AMPLIACIÓN A ESTUDIO DE IMPACTO AMBIENTAL CATEGORÍA II

PROYECTO “CHUMICAL 1”

Tipo de documento:	Documento Justificativo (Nota de Ampliación)
Fecha de presentación:	octubre 2019

La presente es para documentar y corregir las observaciones realizadas en la nota **DEIA-DEEIA-AC-0020-1102-19** del 11 de febrero de 2019, en referencia al Estudio de Impacto Ambiental Categoría II del proyecto de energía solar fotovoltaica denominado “CHUMICAL 1”, presentado el 18 de octubre de 2018. El proyecto está ubicado en el distrito Santiago, provincia de Veraguas a 2 km sur de La Peana y su línea eléctrica de evacuación se conecta a la subestación Santiago, operada por NATURGY.

A esta información se adjunta el plano “LAYOUT SIN LÍNEA DE EVACUACIÓN” (**ANEXO 1**) que demuestra la distribución de las superficies.

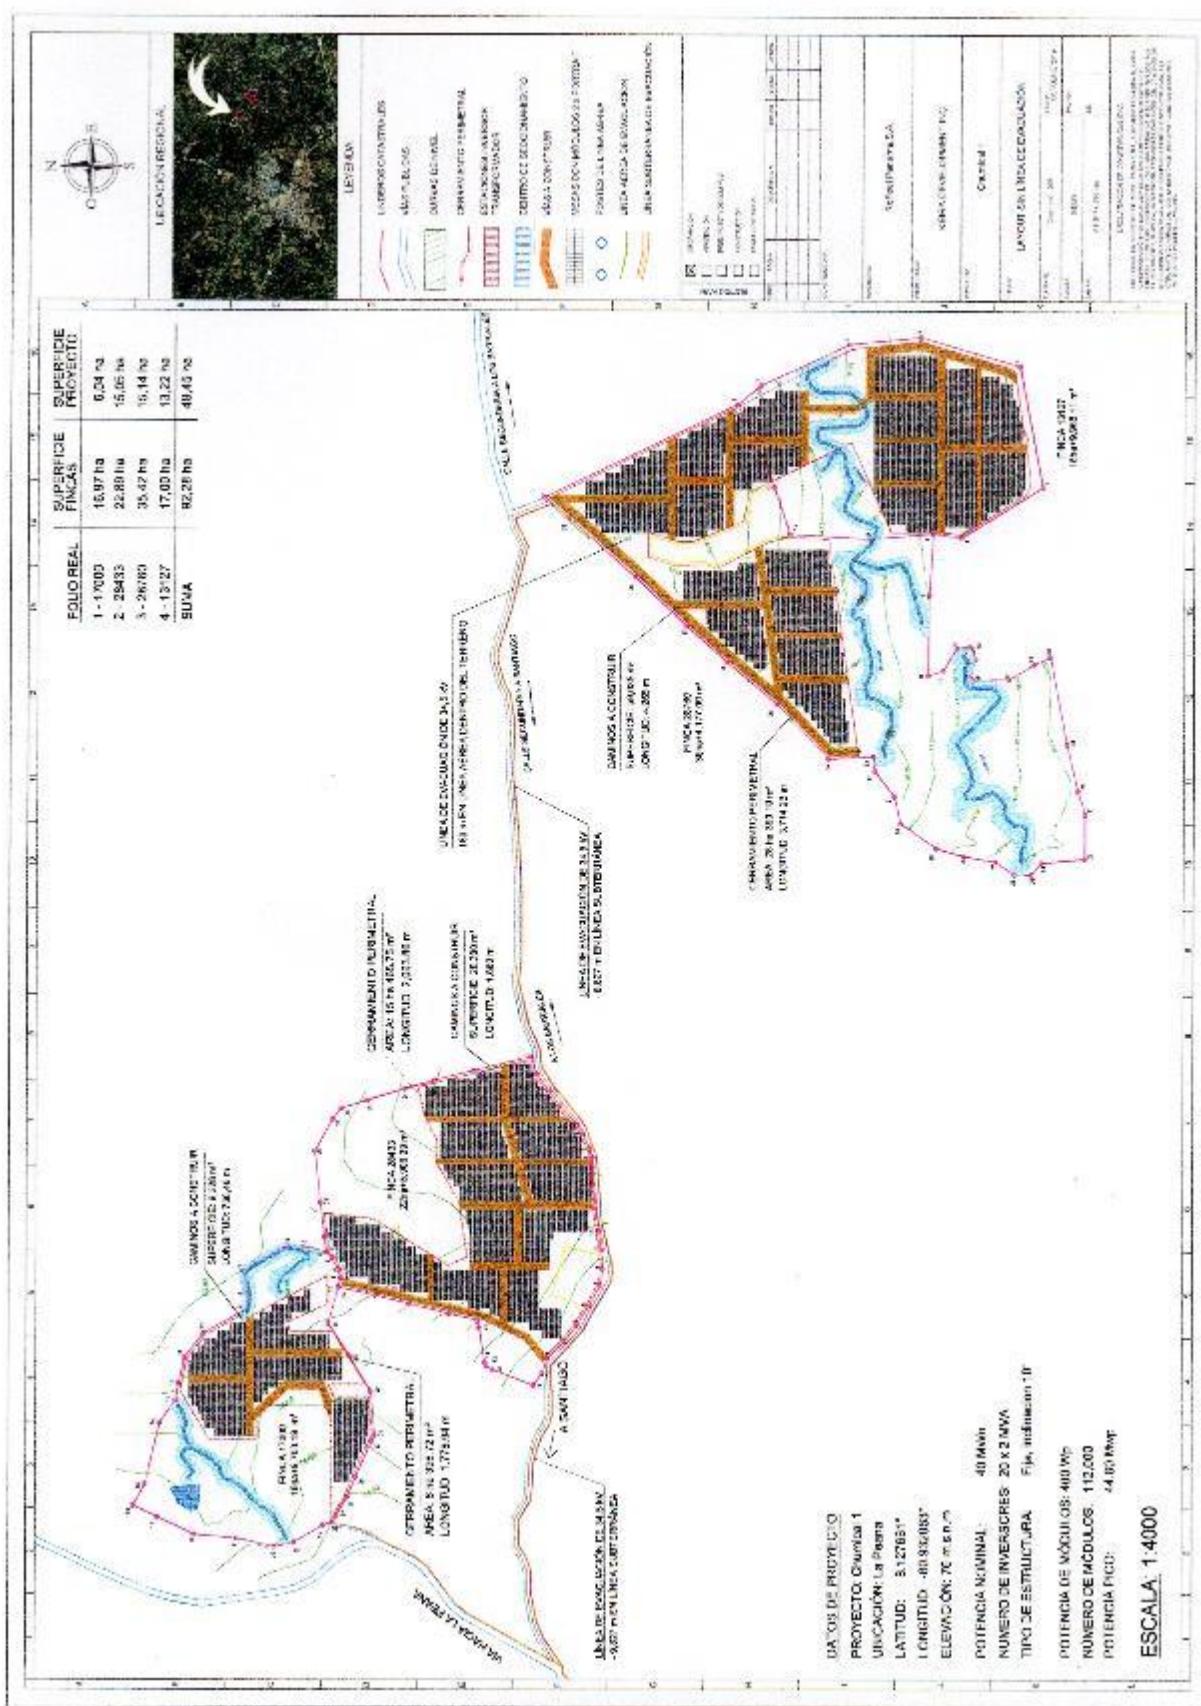
- a. Indicar la superficie total del proyecto, ya que las coordenadas presentadas al ser verificadas generan una superficie que excede lo indicado en el EsIA.

c) Indicar la distribución de los paneles en las fincas:

El proyecto contará con el uso de una superficie real y efectiva de **49.45 Has**, en vez de 69.38 como se había establecido inicialmente, sobre cuatro fincas cuyas superficies suman un total de **92 ha + 2,751.69 m²** y sus correspondientes descripciones son las siguientes:

R- Se presentan los polígonos de las fincas con la ubicación de los paneles en el **ANEXO No 1**.

POLIGONOS DE LAS FINCAS CON LA UBICACIÓN DE LOS PANELES Y CAMPAMENTOS TEMPORA- LES.

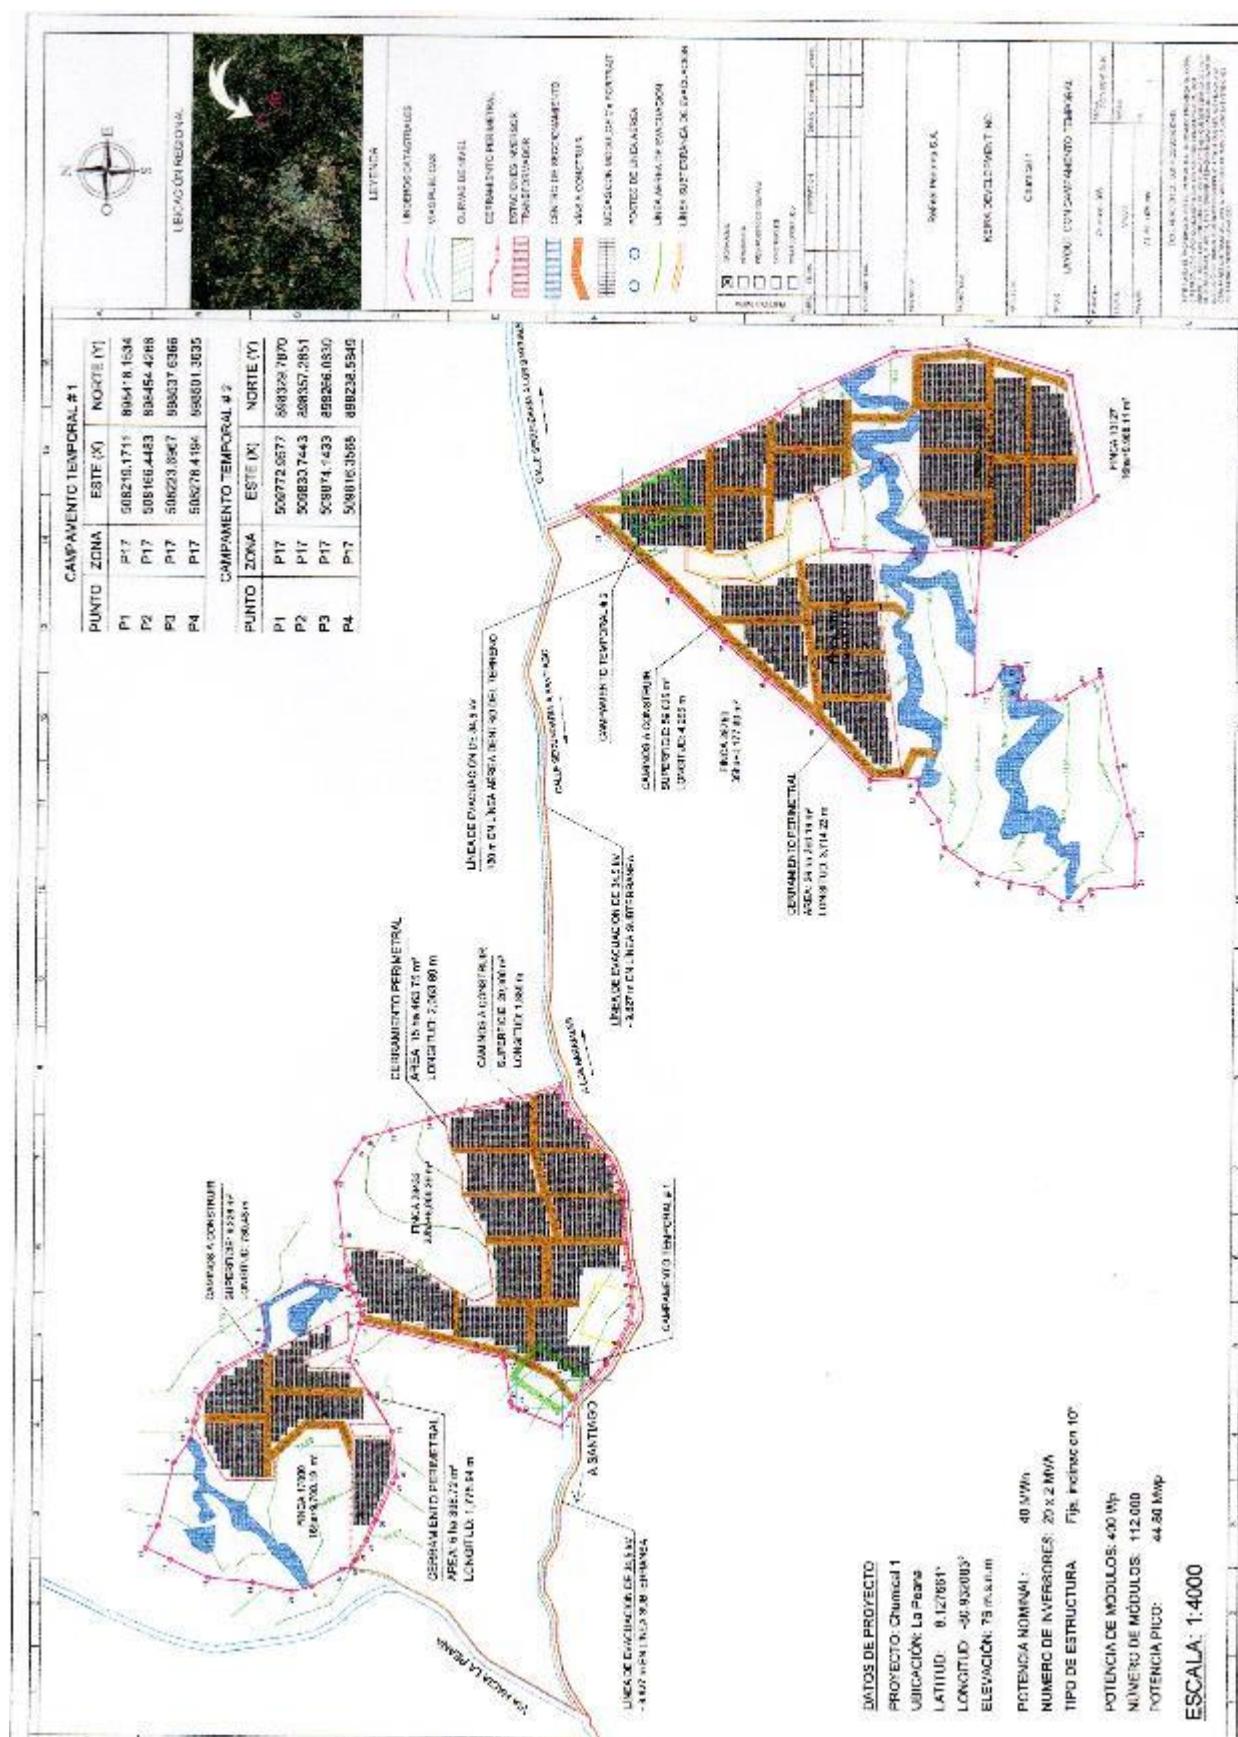
a. Indicar la ubicación del campamento temporal, incluyendo las oficinas tipo remolque, depósito de materiales y área de vestidores, comedor y baños portátiles.

R- Ver mapa de ubicación del campamento en el **ANEXO No 2**

SECCIÓN DE CAMINOS

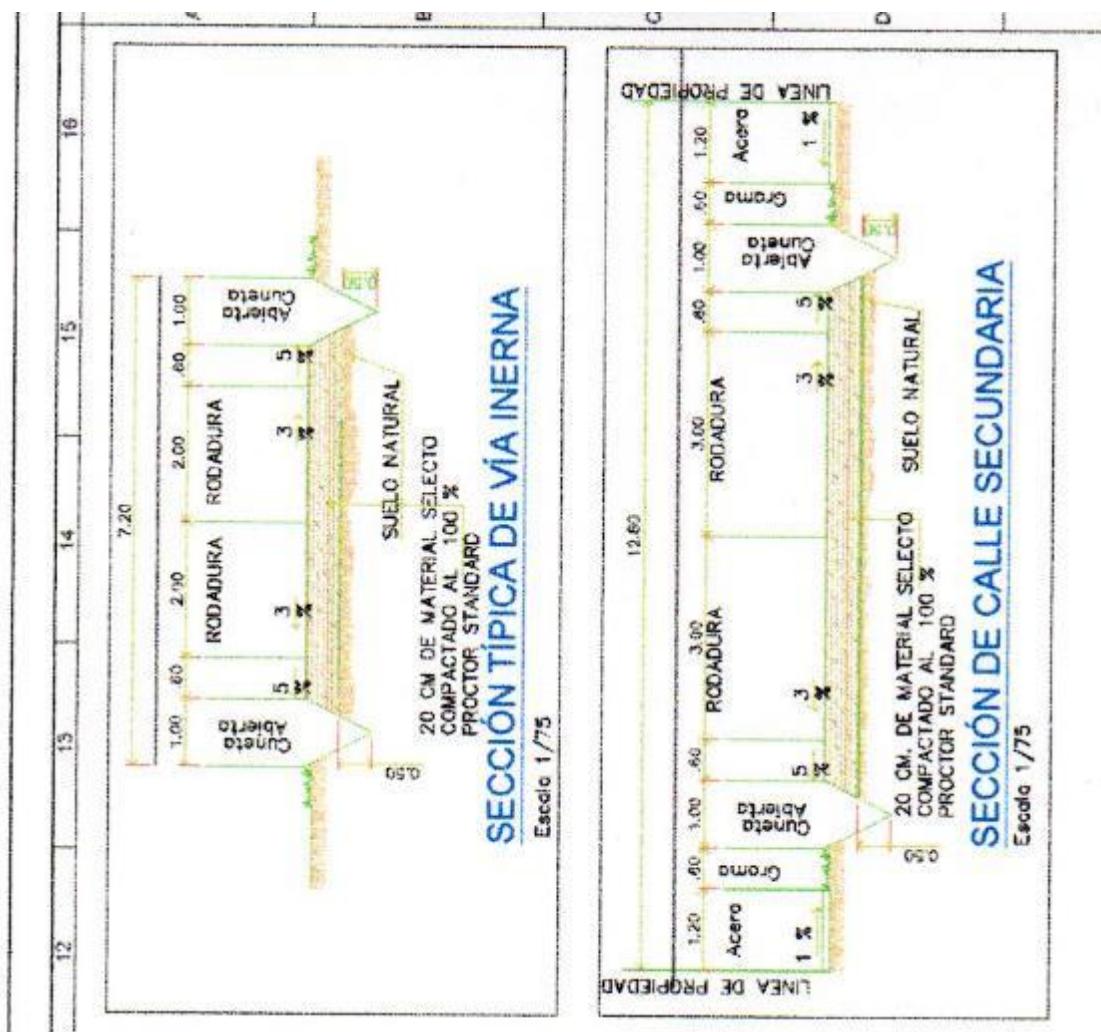
a. Presentar las coordenadas UTM con DATUM de referencia de la ubicación del alineamiento e indicar el sitio de donde obtendrán el material para que se utilizará para dicha actividad, así como, la longitud del camino.

R- Se presenta en el **ANEXO No 2**. las coordenadas del alineamiento del camino de acceso y la longitud es de 1.888 km, así como en el **ANEXO No 4**

MAPA DE SERVIDUMBRE PLUVIAL Y LAS COORDENADAS UTM PAROXIMADAS DE LAS MISMAS.

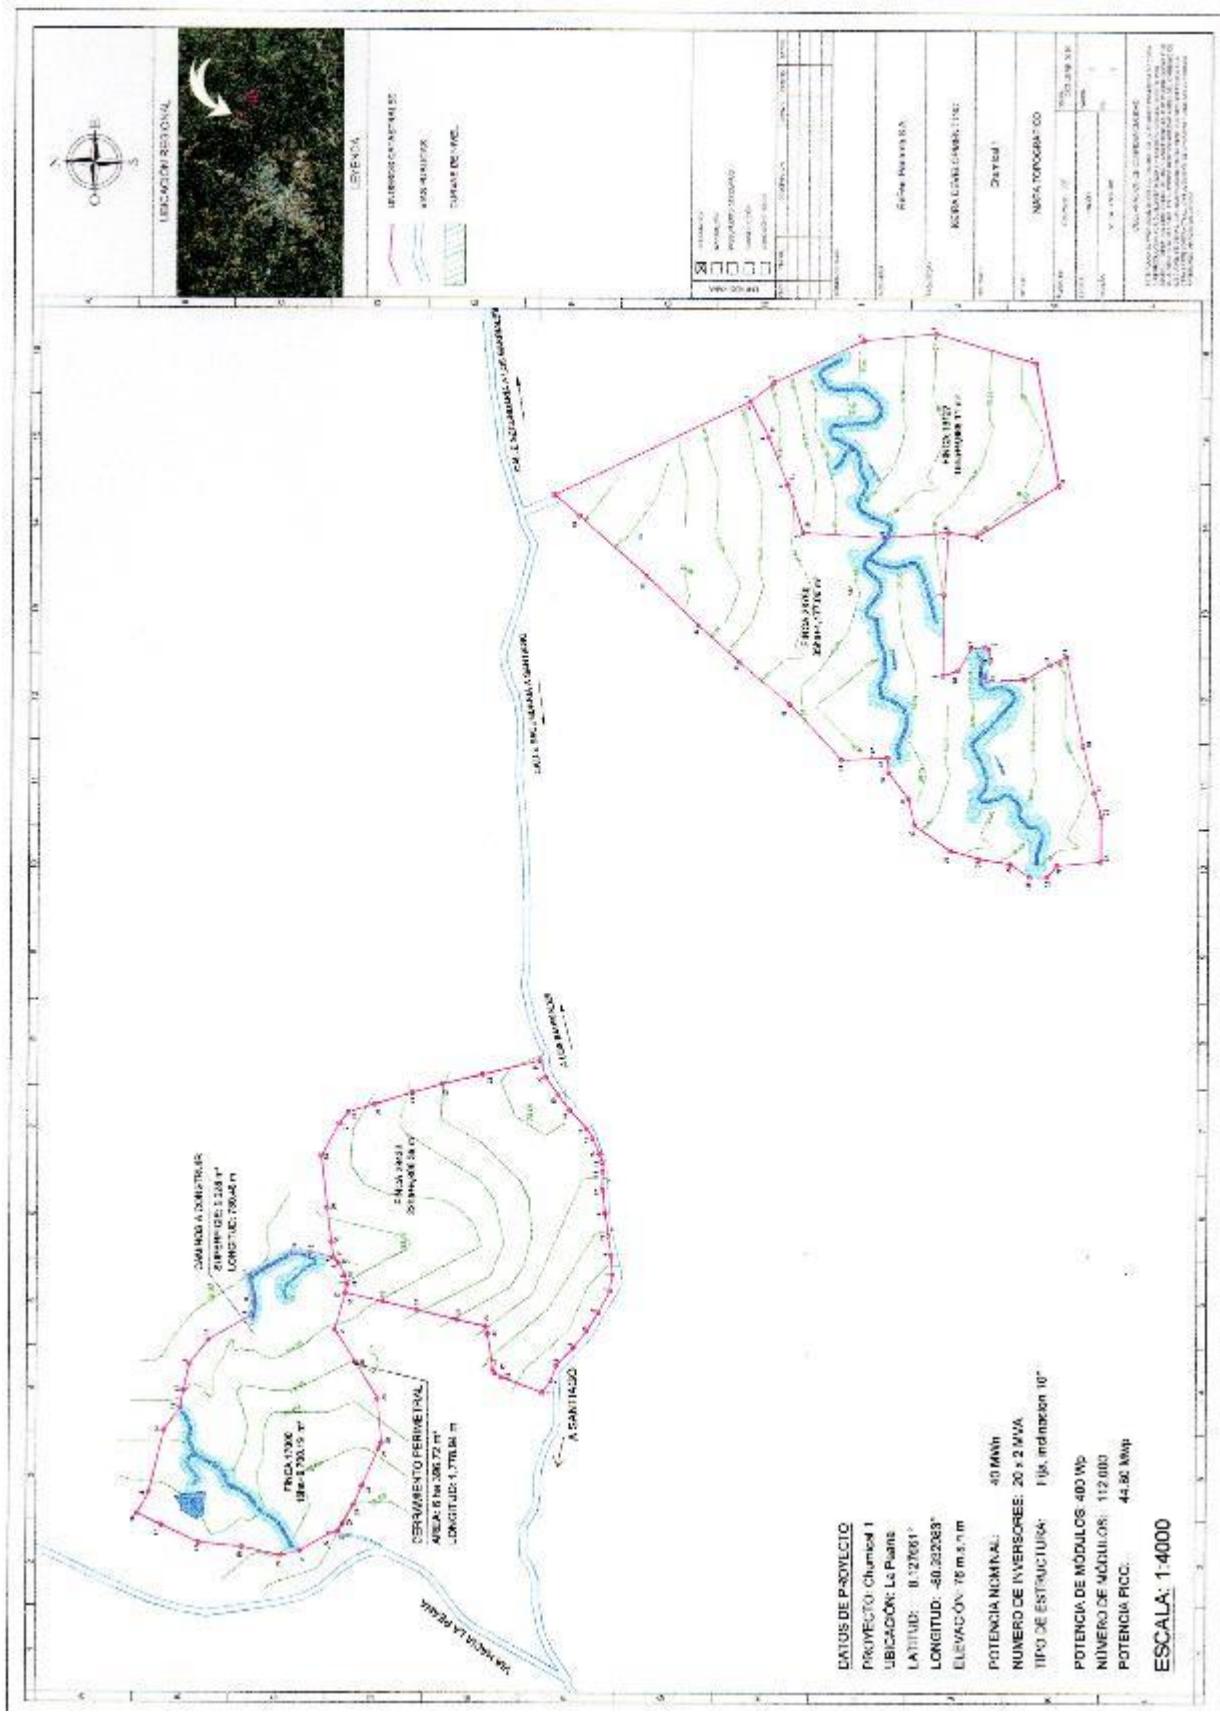
a. Aportar los márgenes de protección de las fuentes hídricas presentes en el polígono del proyecto que cumpla con lo establecido en el artículo 23 y 24 de la Ley 1 del 3 de febrero de 1994 (Ley Forestal).

R- Se presenta en el **ANEXO N° 8**, el mapa con la servidumbre pluvial correspondiente de acuerdo a lo establecido en el Ley Forestal No 1 del 3 de febrero de 1994.
